Objet : Évaluation environnementale fédérale du projet de terminal maritime en rive nord du Saguenay par l'Administration portuaire du Saguenay – Avis du ministère du Développement durable, de l'Environnement et de la Lutte contre les changements climatiques

**Rapport d'analyse environnementale
pour le projet de terminal maritime en rive nord du Saguenay par
l'Administration portuaire du Saguenay
Dossier 3211-30-027**

Le 19 avril 2018

FIGURE 3 : SUPERFICIE MAXIMALE D'UTILISATION DU TERMINAL SELON L'HYPOTHÈSE AVANCÉE D'UTILISATION DU TERMINAL (SOURCE : COURRIEL NO 3 DE L'ACCÉE)

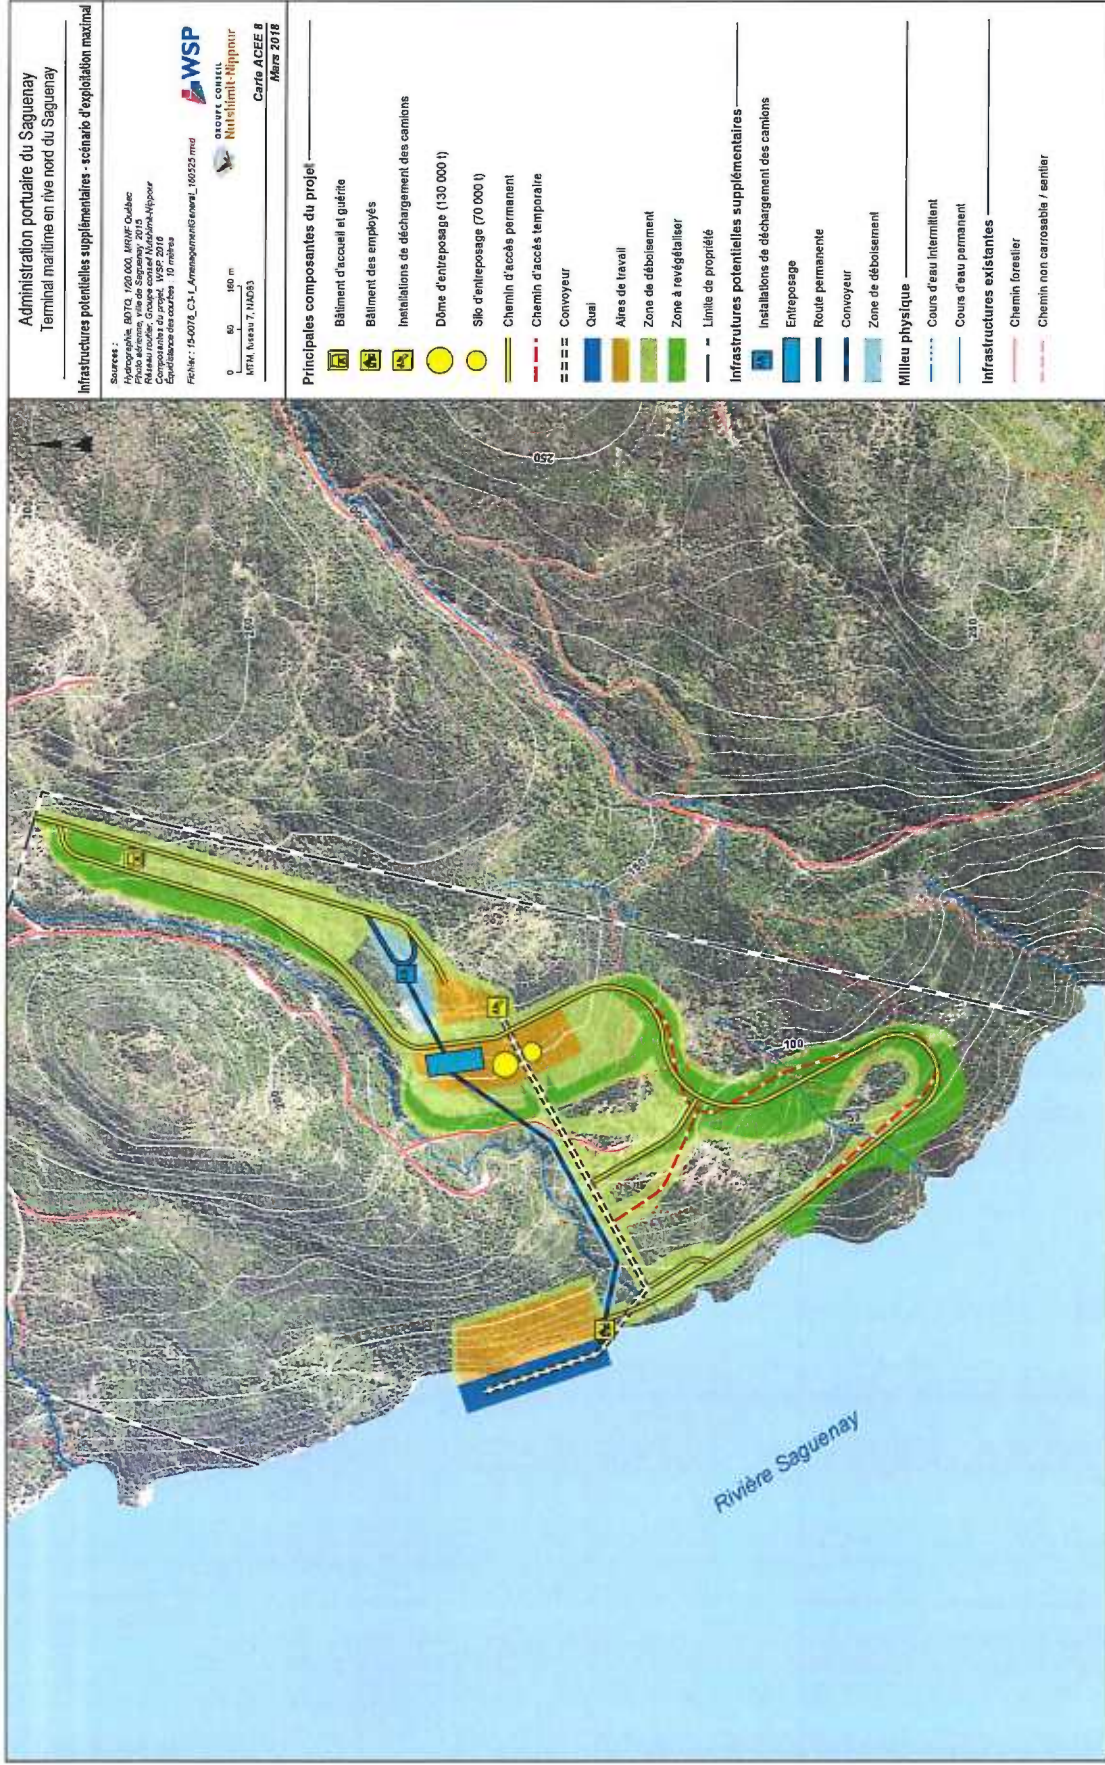
À ce qui à trait à la description générale du quai prévu, elle est en aprtie exposée à la section 1.2 du présent rapport. À cela s'ajoute un enrochement consolidé par des gabions installé à certains endroits au pied d'un quai afin d'en stabiliser sa structure. La superficie totale occupée par l'ensemble des infrastructures (le quai, les blocs d'ancrage, le mur de couronnement et les gabions) sur le fond marin et le littoral est estimée à 18 600 m². La vocation multiusage impliquerait aussi l'aménagement d'installations supplémentaires sur le site du projet, notamment un deuxième convoyeur et une aire contiguë d'arrière quai de 2 700 m². Cette aire anticipe un bâtiment permettant d'accueillir 12 employés, le transbordement de matériau autre que l'apatite, la manœuvre des véhicules et l'aménagement des bassins de sédimentation des eaux de ruissellement du chemin d'accès, du quai et de l'aire elle-même. Une deuxième aire de déchargement au nord-est de celle prévue, un silo ou un hangar afin d'entreposer le matériel à l'intérieur de l'aire de stockage de 57 000 m², un nouveau silo de transfert construit au quai ainsi qu'un autre système de convoyeurs devraient être également aménagés (figure 3).

Le tableau 3 reprend en détail les différentes composantes du projet et le déboisement qui y est associé. Globalement, les activités de déboisement et de préparation de terrain pour la mise en place d'un quai multiusager entraîneraient la perte d'environ 40,5 ha de végétation terrestre, de 1,3 ha de végétation riveraine et 2 ha de superficie en milieu hydrique (figure 3).

FIGURE 4 : GROUPEMENTS FORESTIERS DE LA ZONE D'ÉTUDE RESTREINTE (SOURCE ÉTUDE D'IMPACT SUR L'ENVIRONNEMENT, WSP)

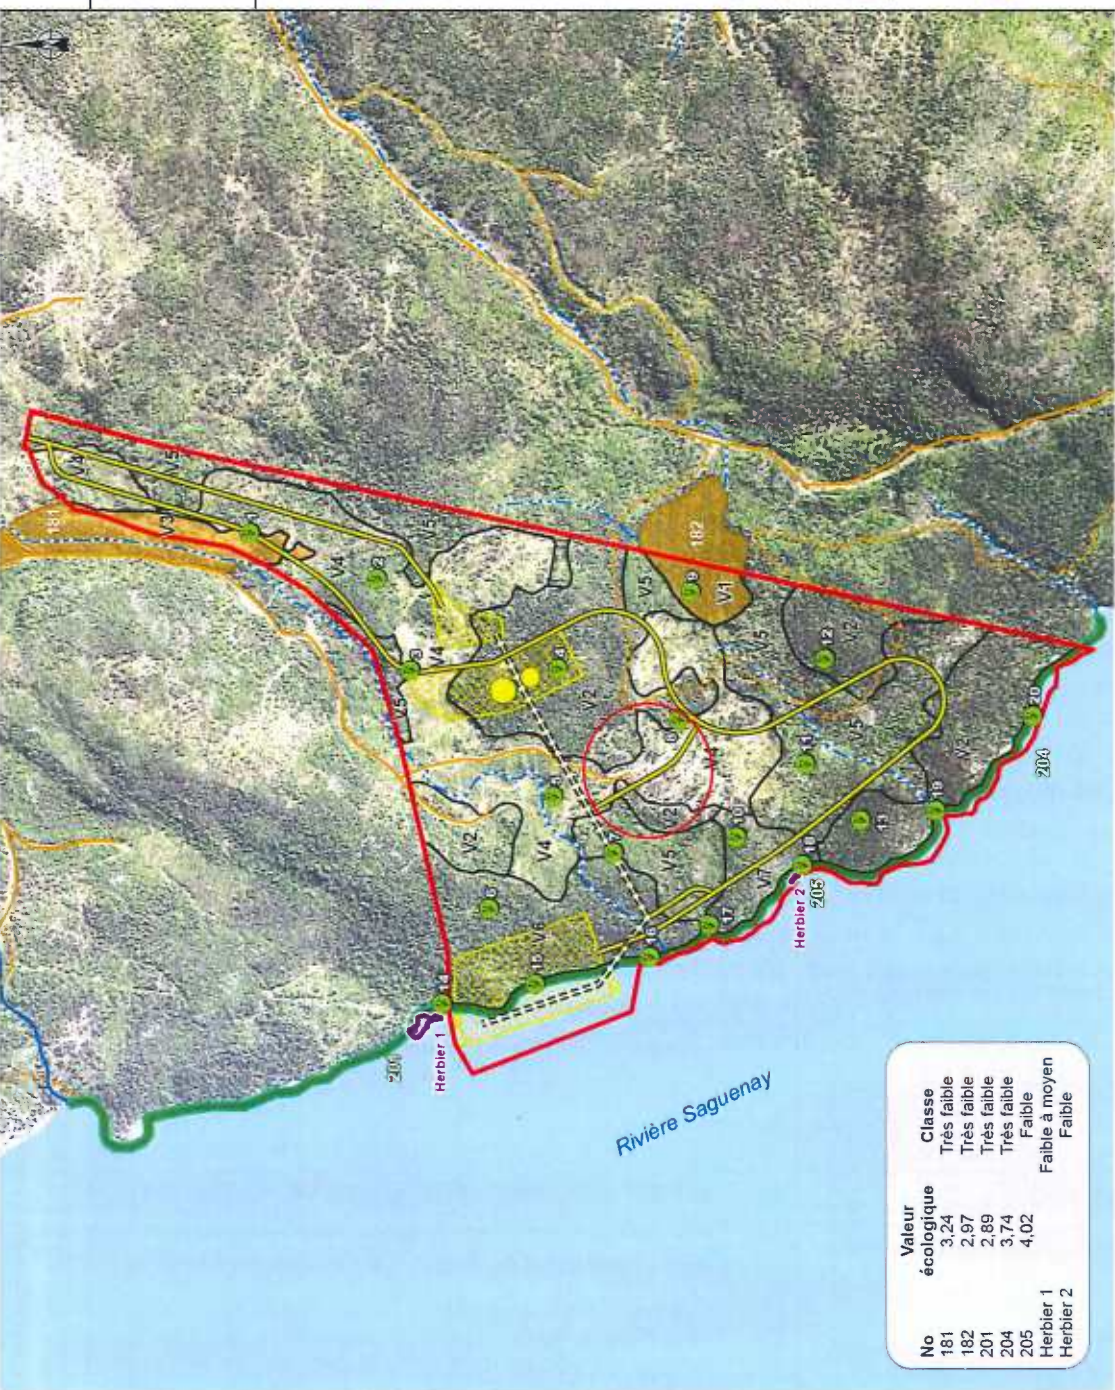
D'une superficie de 8 ha, le peuplement V6 est composé d'une pinède blanche avec pins rouges, d'épinettes noires ainsi que de thuyas sur roc. L'initiateur estime que ce dernier, sans être rare, constitue un peuplement de fin de succession ayant un certain intérêt phytosociologique. Toutefois, il n'a pas retenu ce peuplement forestier en ce sens et, conséquemment, une superficie de 3,4 ha de végétation terrestre et 0,7 ha en rive devrait être coupée afin d'aménager l'arrière quai (2,6 ha au total pour un seul usager). Le V7 est quant à lui un peuplement forestier reconnu d'intérêt phytosociologique et se compose d'une pinède rouge mature de faible densité sur roc couvrant 2,3 ha, le long de la limite ouest de la zone d'étude restreinte. Le déboisement de l'emprise du chemin d'accès permanent menant au quai projeté pourrait en affecter 0,9 ha.

Elle est aussi d'avis qu'une optimisation des superficies déboisées et revégétalisées est nécessaire de la part de l'initiateur. À cet effet, un plan de déboisement détaillé devrait être soumis et dûment approuvé par le MDDELCC. Ce dernier devrait notamment comprendre l'évitement de la coupe d'une superficie 0.9 ha dans un boisé d'intérêt phytosociologique. Il contribuerait ainsi à minimiser l'empreinte résiduelle des superficies déboisées, et l'impact direct sur la faune terrestre et le paysage s'en trouverait amoindri.

FIGURE 8 : DOMAINE DE MODÉLISATION ET LOCALISATION DES RÉCEPTEURS SENSIBLES (SOURCE : RÉPONSE À LA DEMANDE D'INFORMATION NO.1, WSP)

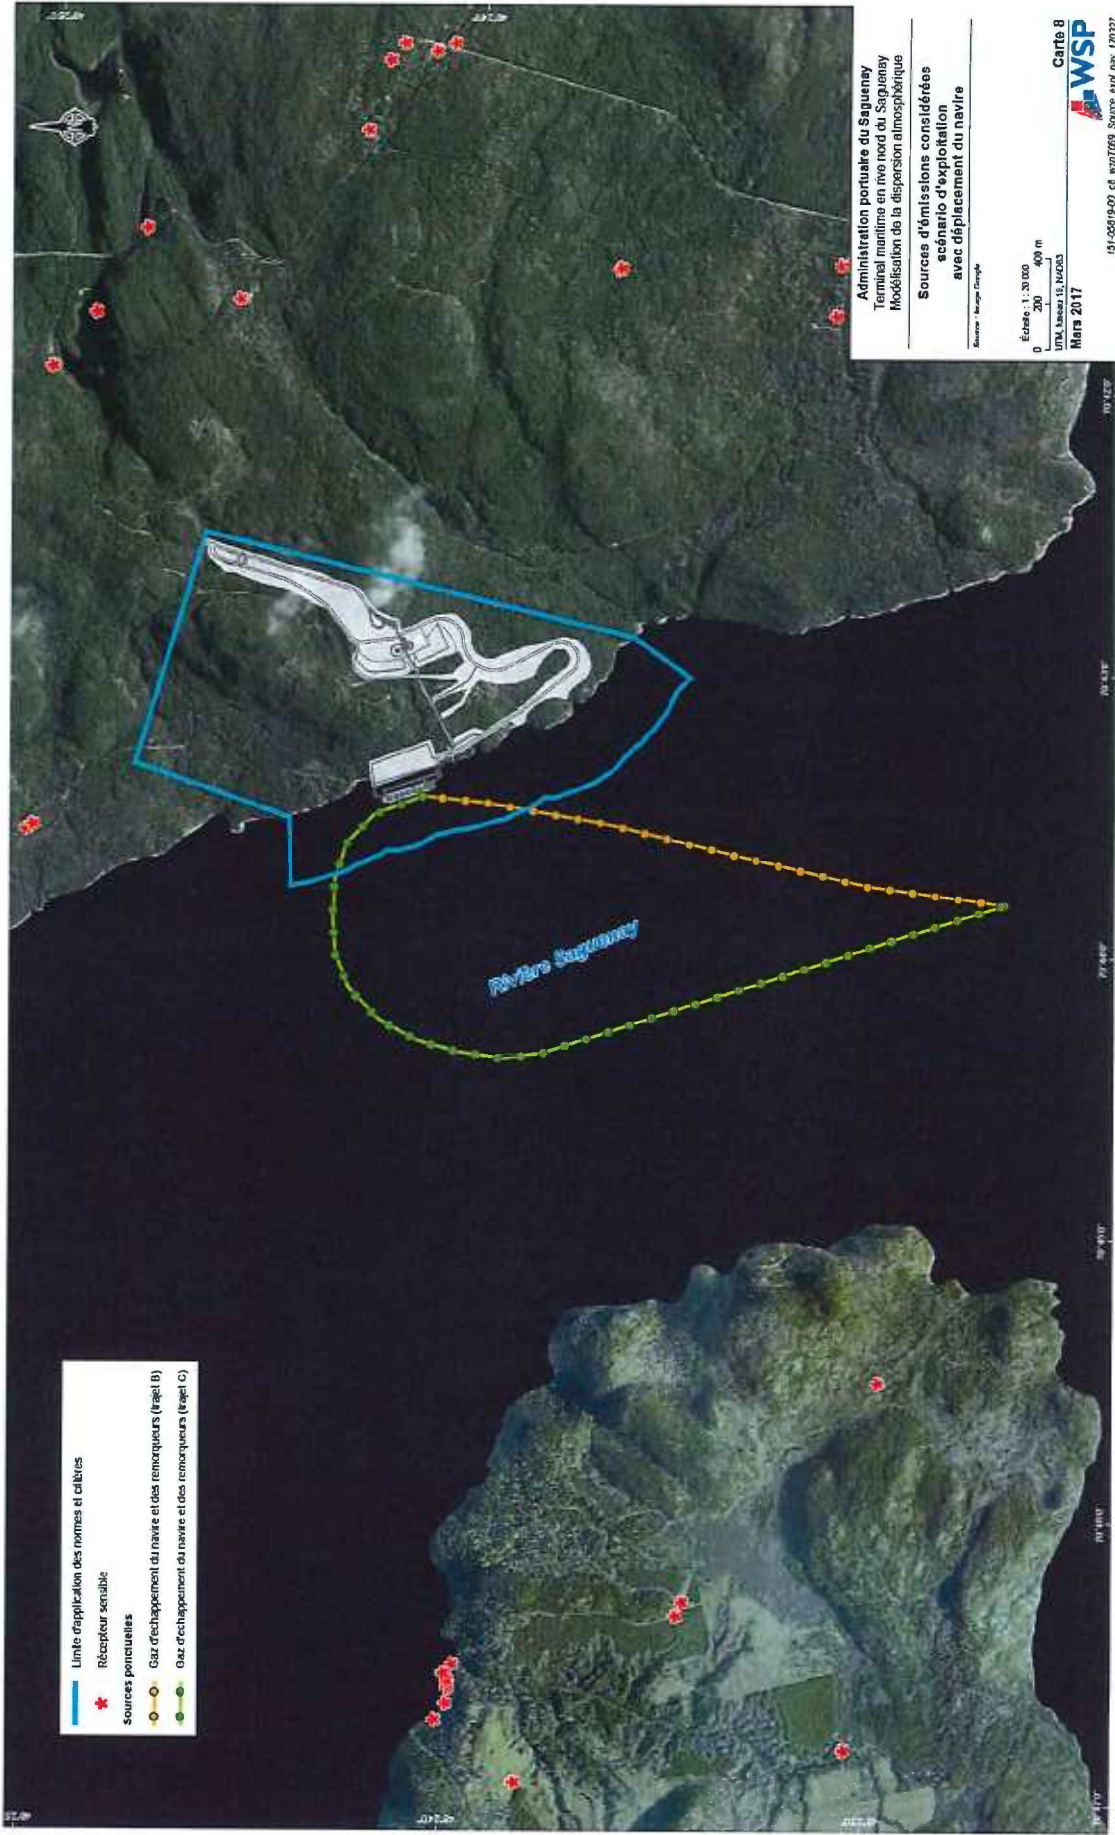
Cette limite d'application est illustrée en bleu sur la figure 8 et le nombre considéré de récepteurs sensibles est de 13, dont les deux plus près sont situés à proximité du lac Brock à 1 km. Ils ont été choisis parce qu'ils désignent les bâtiments les plus près du site pour toutes les directions de dispersion. Ainsi, les résultats à ces récepteurs représentent les résultats maximums attendus, et ceux à tous les autres bâtiments seront inférieurs aux résultats maximums présentés à l'étude de la qualité de l'air.

Considérant qu'aucun dépassement des normes et critères du RAA n'est anticipé aux premiers récepteurs sensibles et que l'application du plan de gestion des poussières permettrait de minimiser l'impact des dépassements à partir d'une distance de 300 m des différentes installations du projet, l'équipe d'analyse considère que cet aspect du projet est acceptable, tant que l'initiateur s'engage à asphalter les portions de route jugées problématiques.

FIGURE 9 : MODÉLISATION DES NIVEAUX SONORES EN PHASE DE CONSTRUCTION ET LOCALISATION DES POINTS RÉCEPTEURS (SOURCE : ÉTUDE D'IMPACT ENVIRONNEMENTAL, WSP)

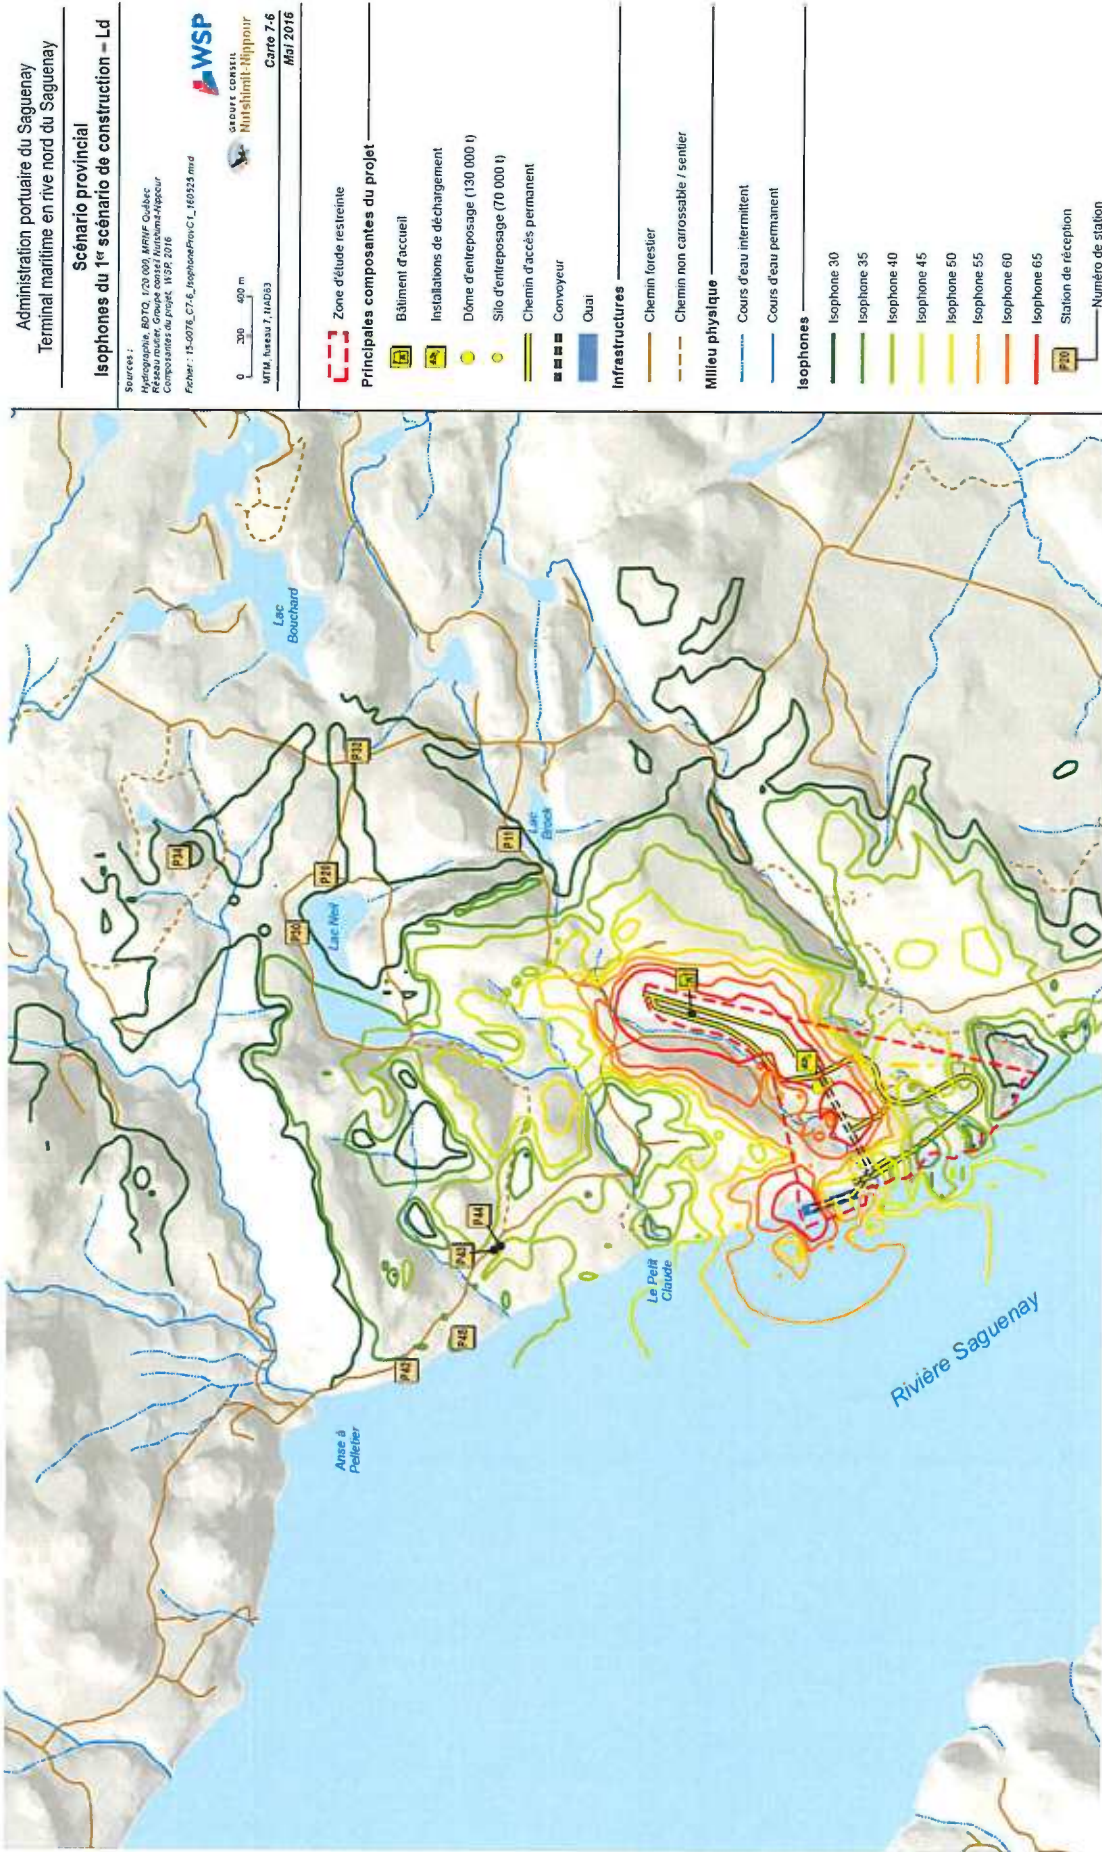
Pour la phase de construction, l'horaire des travaux de construction est prévu sur une période de 12 heures, soit de 7 h à 19 h, et aucune estimation de la fréquence et l'occurrence des activités générant du bruit n'a été faite. Pour cette période, le pire cas modélisé par l'initiateur fait état de niveaux sonores de l'ordre de 35-40 dBA aux points récepteurs P42 à P45, au nord-ouest du bâtiment d'accueil (figure 9). À cet égard, le MDDELCC a pour politique le respect d'un niveau acoustique d'évaluation ($L_{Ar, 12 h}$), de 55 dBA ou le niveau de bruit initial s'il est supérieur à 55 dB.
